Regolamento Urbanistico Edilizio

Allegato 2 VARIANTE CARTOGRAFIA

Variante di rettifica e adeguamento 2016 al RUE

ADOTTATO con Delibera di CC. n. 31509/14 del 28/02/2017
PUBBLICATO sul B.U.R. n. 73 del 22/03/2017
APPROVATO con Delibera di CC. n. del
PUBBLICATO sul B.U.R. n. del

STRALCIO RUE VIGENTE

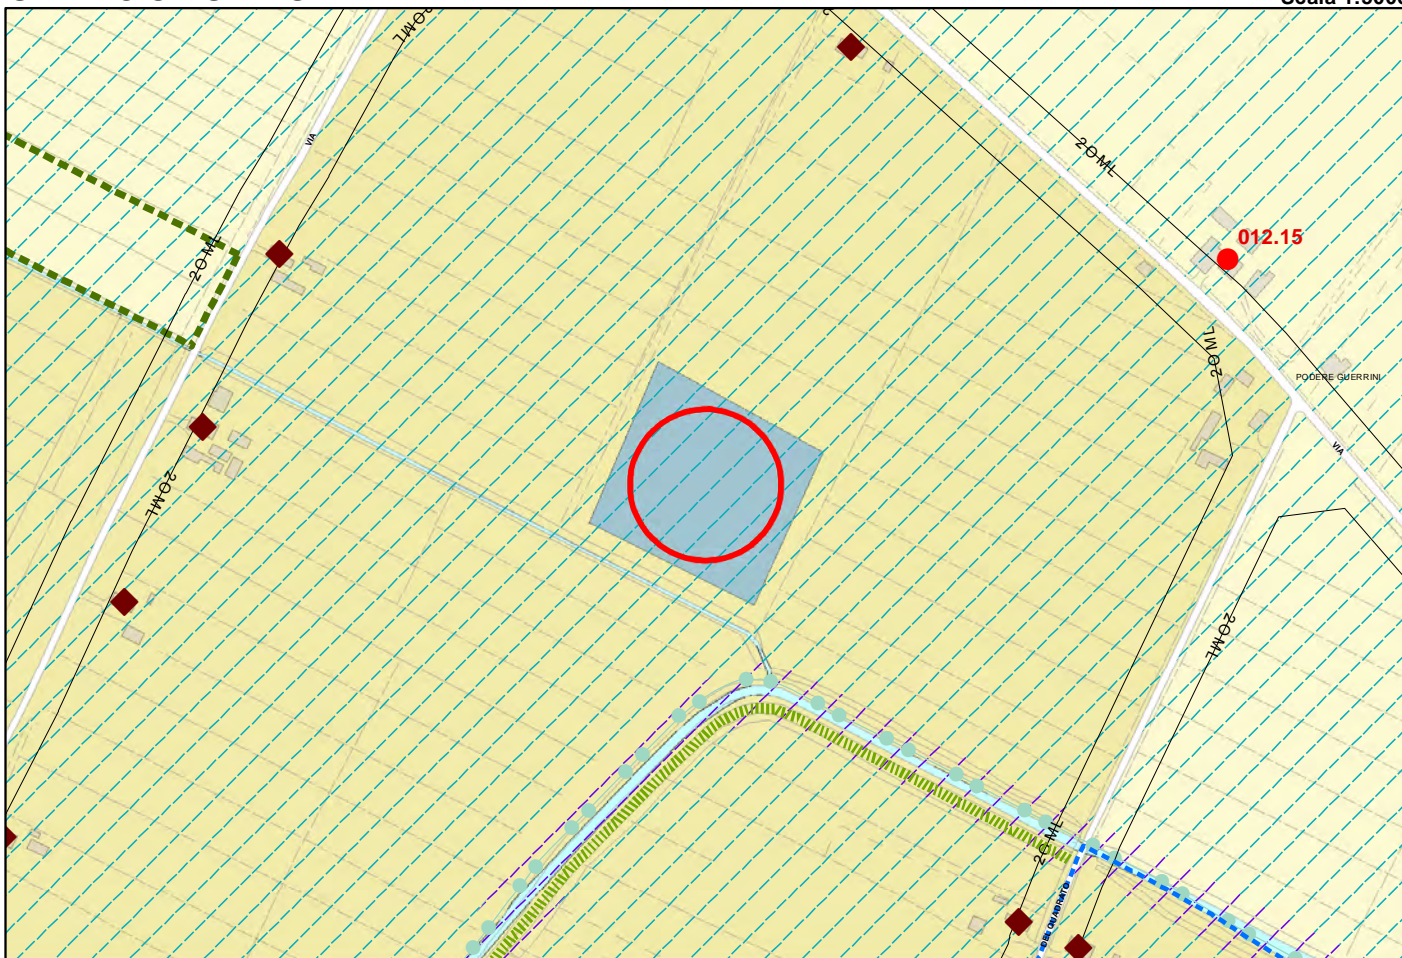
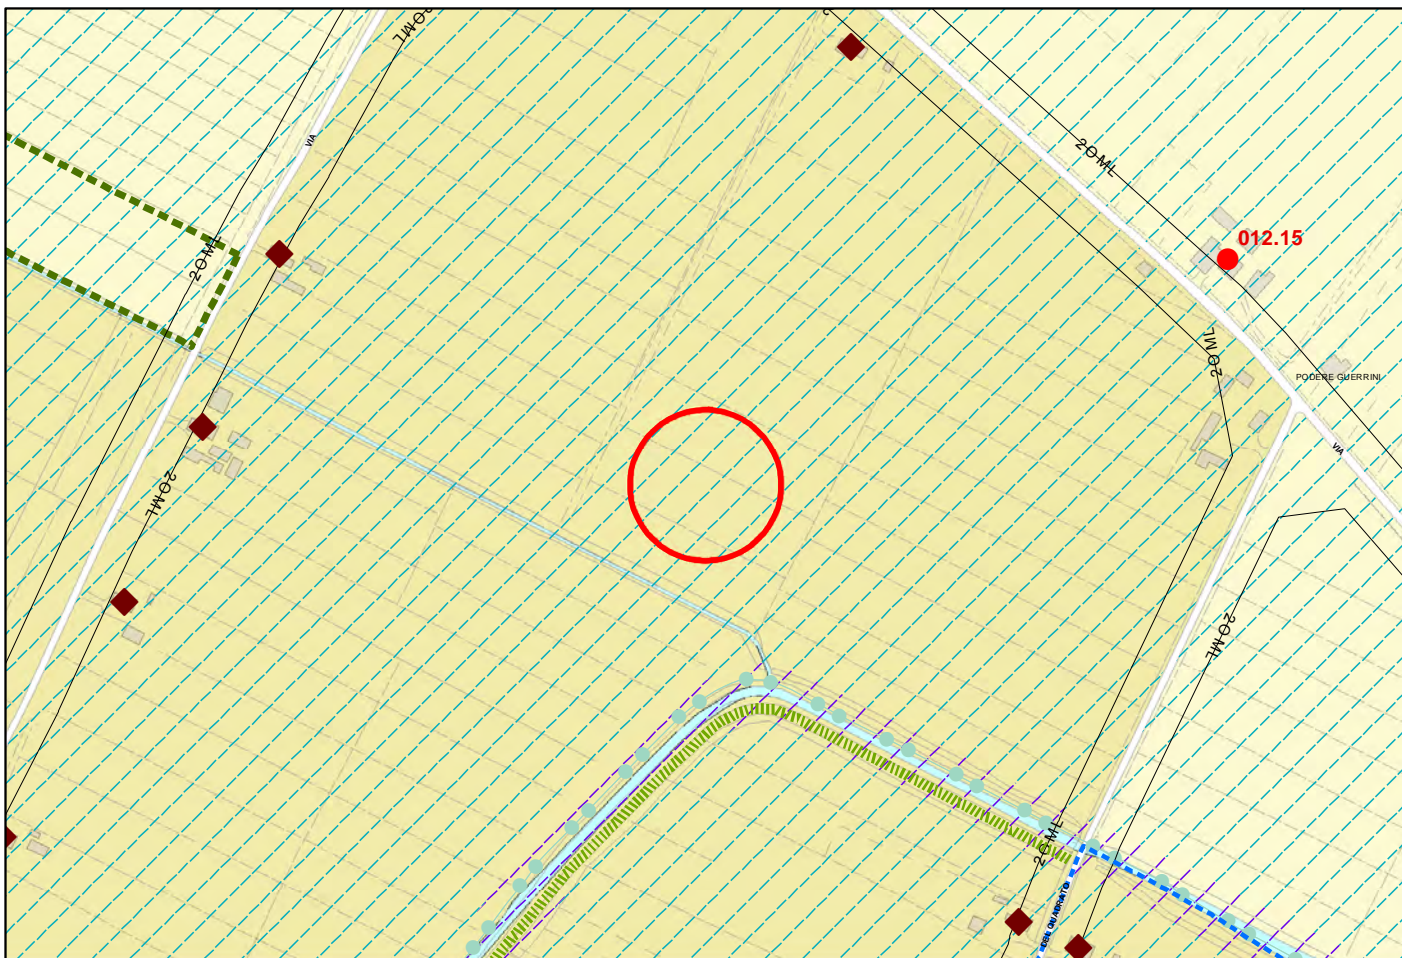
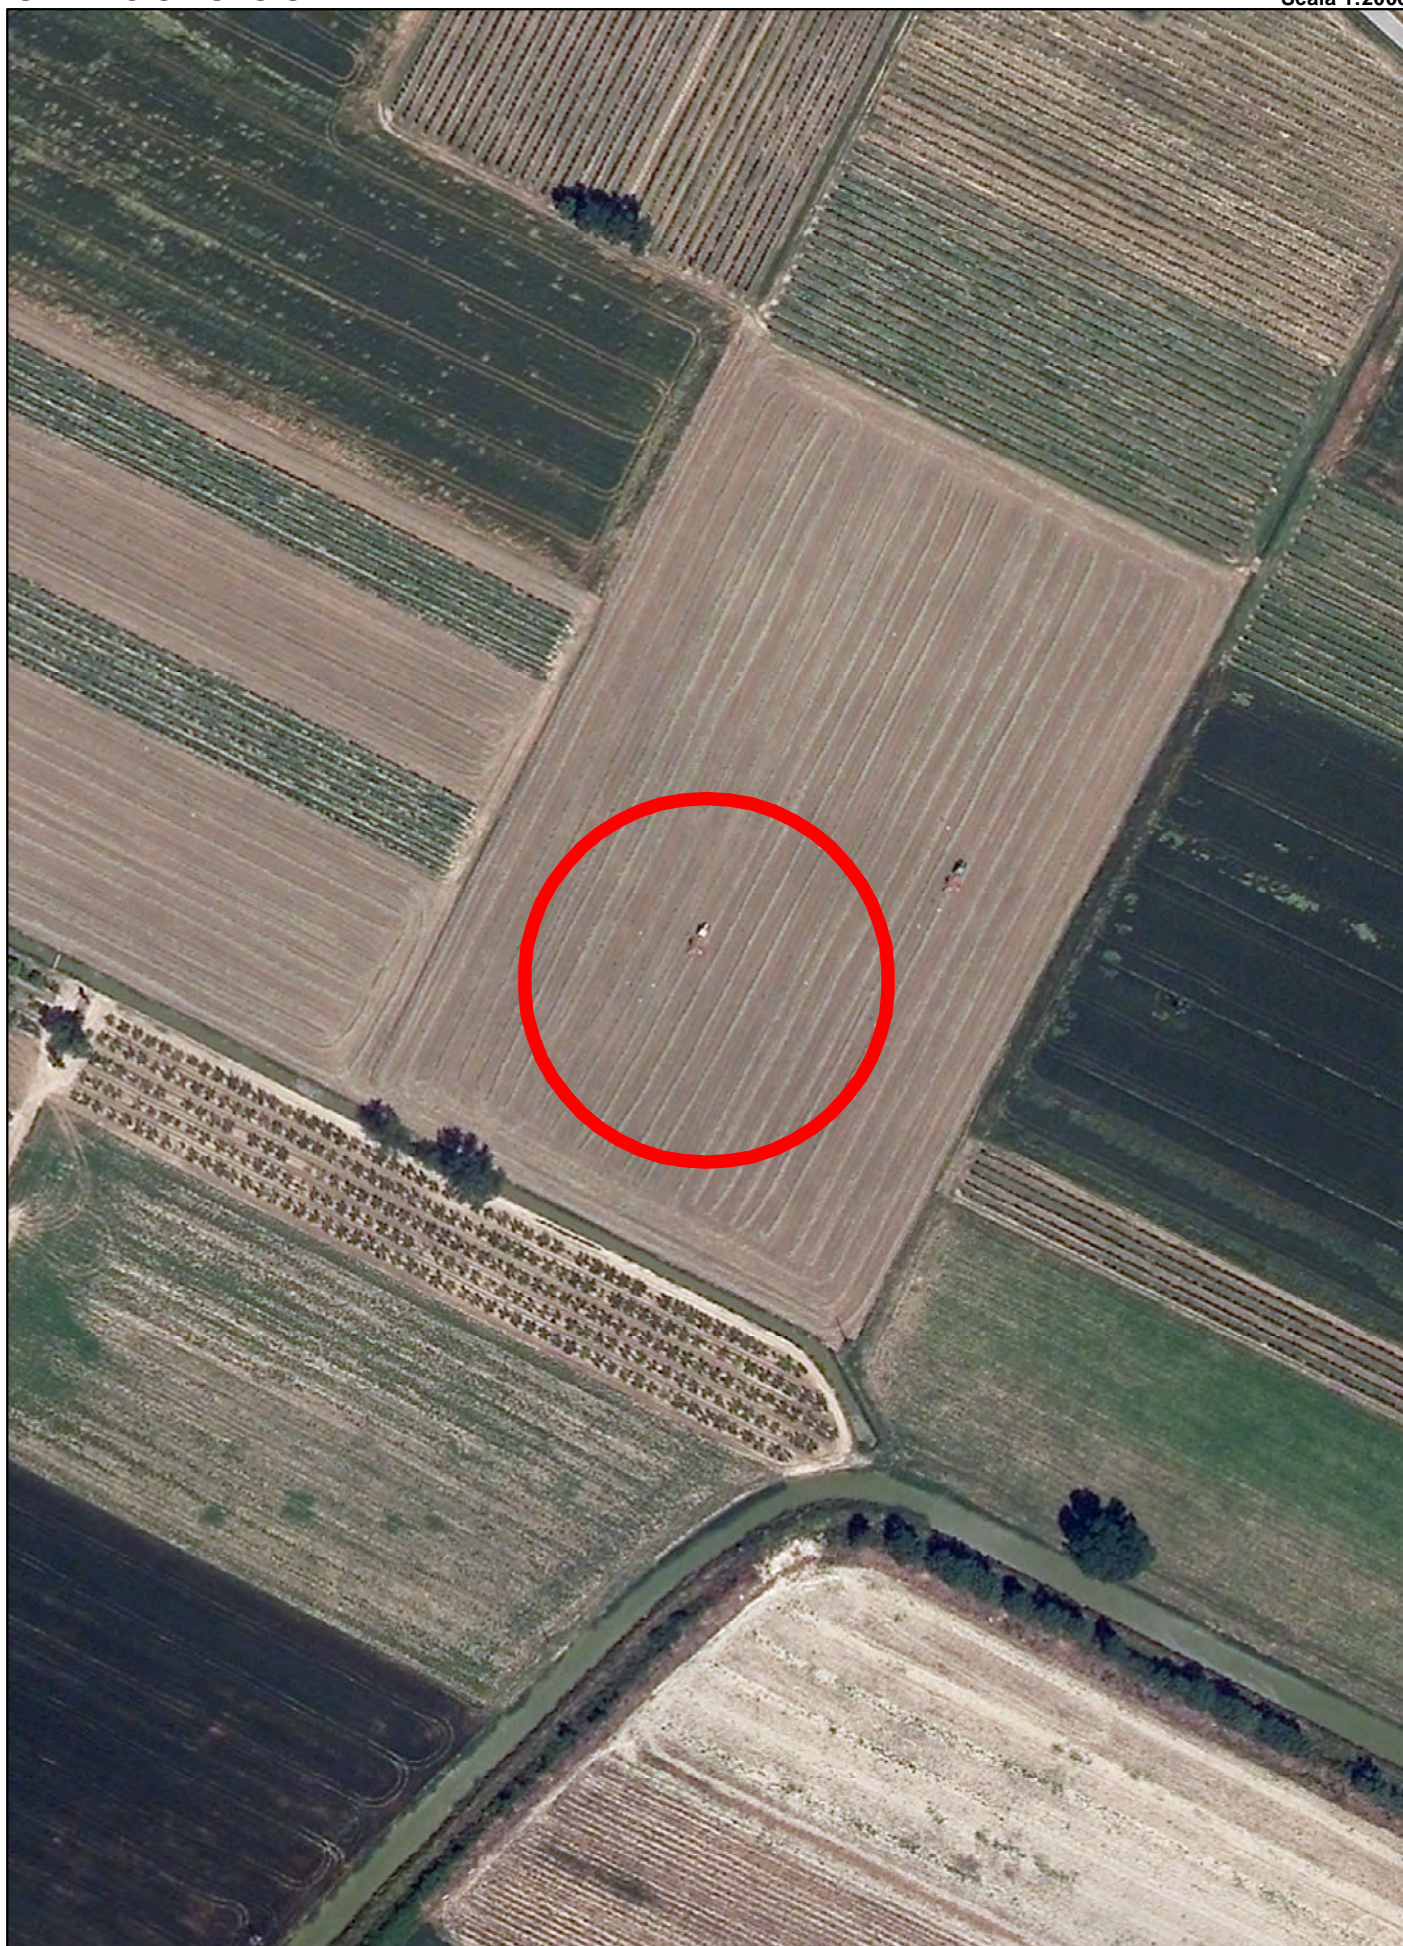
N° Tav	Area Territoriale	ID_VAR	Descrizione	Motivazione
12 13 18 32 47 49 50 57 58 61 69 79 80 87 92	Sant'Alberto Centro Urbano Darsena Castiglione Del Mare Ravenna Sud Roncalceci San Pietro in Vincoli Mezzano	1. Esempio	Modifica da "SN.5 - Zone umide" o "SN.7 - Zone d'acqua a bassa giacitura" e/o "SN.3 - Zone di recente rimboschimento" alla zona agricola adiacente.	Rettifica errore per adeguamento al reale stato di fatto, sono aree asciutte.
13	Sant'Alberto	2.	Modifica da "SN.5 - Zone Umide" a "SN.7 - Zone d'acqua a bassa giacitura".	Rettifica errore per adeguamento al reale stato di fatto, sono aree a bassa giacitura e prevalentemente asciutte e non zone umide.
30	Mezzano	3.	Modifica da "SU1 - Tessuto edilizio caratterizzato da edifici mono-bifamiliari, schiera, a 1 - 2 piani fuori terra" a "SR1 - Zone di più antica formazione ad alta vocazione produttiva agricola"	Si veda richiesta di variante PG139729/16 finalizzata alla modifica da edificabile ad agricolo.

STRALCIO RUE VIGENTE

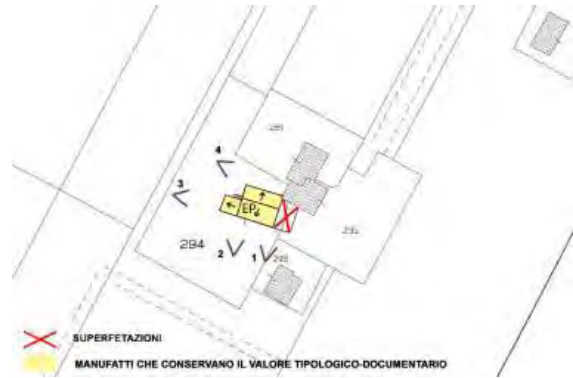
79	San Pietro in Vincoli	16.	Modifica da "SN.3 - Zone di recente rimboschimento" a "SN.5 - Zone umide"	Rettifica errore per adeguamento al reale stato di fatto, non è presente il boscato.
79	Castiglione	17.	Modifica da "SR2 - Zone di più recente formazione ad alta vocazione produttiva agricola" a "Impianti tecnologici" con simbologia "Altro impianto con apposita didascalia"	Si veda pratica PG0130706/16 Consorzio di Bonifica. Localizzazione impianto idrovoro necessario alla risoluzione delle criticità idrauliche interessanti la zona sud di Fosso Ghiaia. Si veda Valsat. La presente costituisce modifica all'elaborato POC.13.
84	San Pietro in Vincoli	18.	Inserimento nuova casa di valore tipologico documentario , scheda n° 084.17	Si veda pratica PG 148705/16

Elaborato: RUE 9

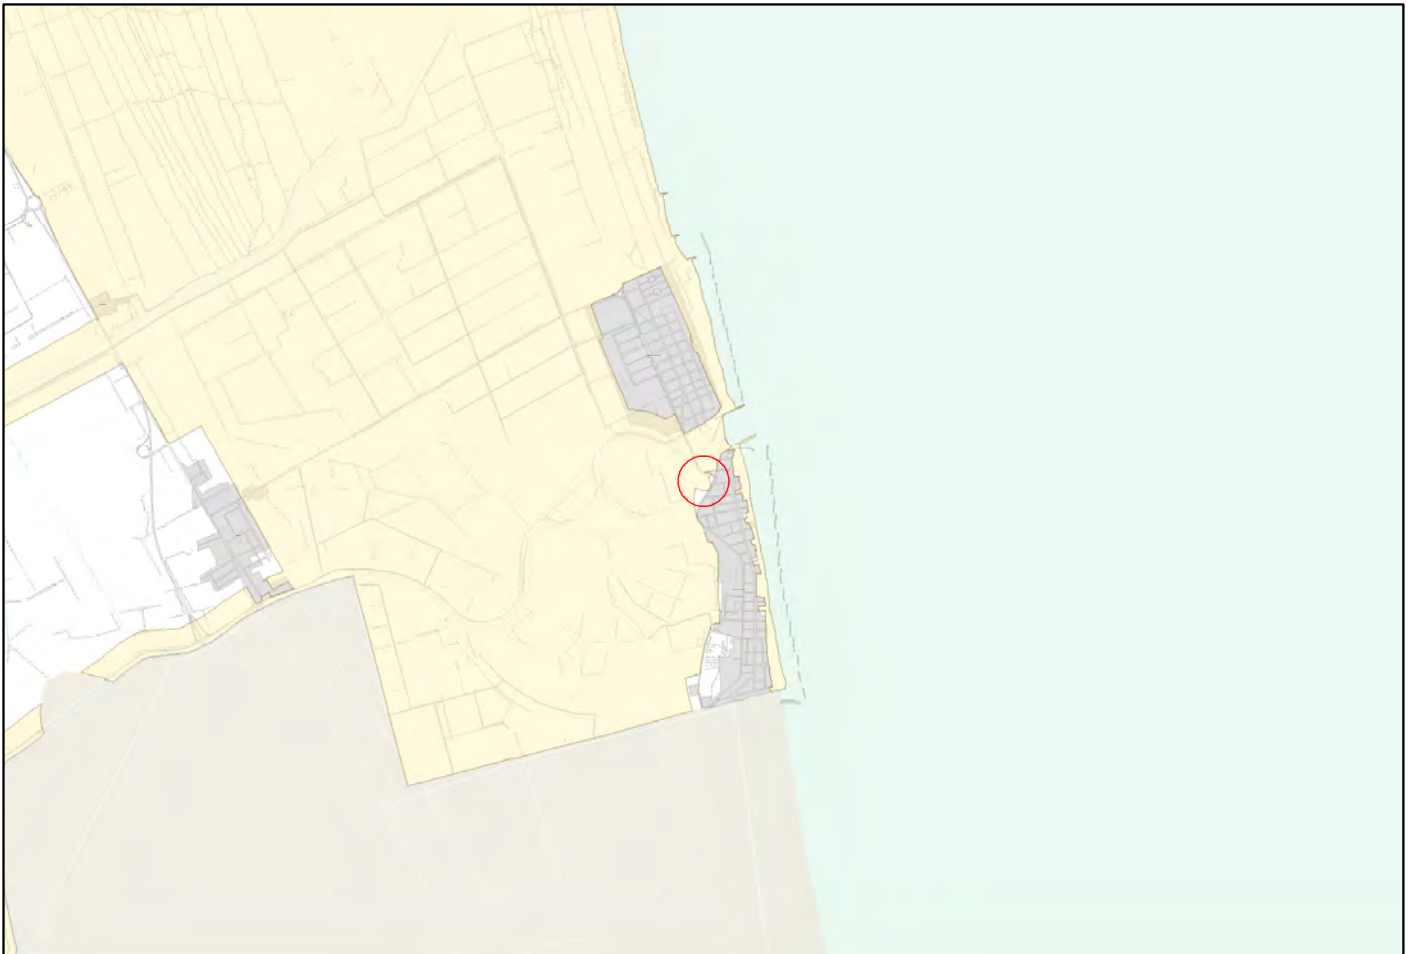
ID_VAR	Descrizione	Motivazione
1	Modifica della componente " <i>Aree soggette a vincolo paesaggistico - ai sensi della L.R. 31/2002, art. 46</i> "	Rettifica errore le aree soggette a vincolo (art. 142 comma 1C) e quindi non soggette all'esclusione prevista dall'art. 142 comma 2 DL 42/02, indi soggette ad autorizzazione paesaggistica.
2	Modifica titolo e aggiunta di una nota.	Refuso e adeguamento normativo alla legge 15/2013
